PRIMERGY TX120 S2 ご使用上の注意

「PRIMERGY TX120 S2 ユーザーズガイド:B7FH-6481-03」への訂正事項

SAS アレイコントローラカード(PG-248H1/PGB2U48H1)搭載時の留意事項

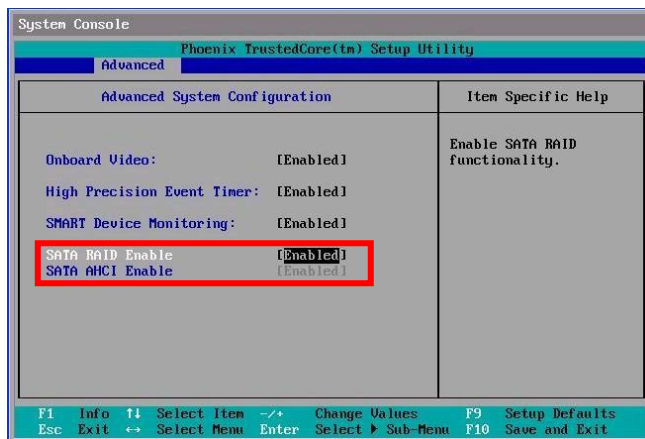
1. 現象について

BIOS 版数が 1.07 以降の場合、以下の条件にて、BIOS の SATA RAID Enable 設定が Enabled(有効)となり、その後の OS 起動時に、LSI Embedded MegaRAID が新しいハードウェアとして認識されます。

2. 発生条件について

- ・BIOS 版数が 1.07 以降で、かつ
- ・SAS アレイコントローラカード PG-248H1 または PGB2U48H1 を搭載しており、かつ
- ・BIOS セットアップユーティリティ上で Get Default Values を実施した場合

3. 対応について

上記の発生条件で、BIOS セットアップユーティリティ上で Get Default Values を実施した場合は、以下の手順で SATA RAID Enable 設定及び SATA AHCI Enable 設定を Disabled(無効)にしてください。
(詳細は、ユーザズガイド「3.2 BIOS セットアップユーティリティ」もご参照ください)

- ①BIOS セットアップユーティリティを起動してください。
- ②「Advanced」メニューより、「Advanced System Configuration」サブメニューを選択してください。
- ③SATA RAID Enable: [Enabled] を[Disabled]に設定してください。
- ④SATA AHCI Enable: [Enabled] を[Disabled]に設定してください。

- ⑤「Exit」メニューより、「Save Changes & Exit」を選択してください。
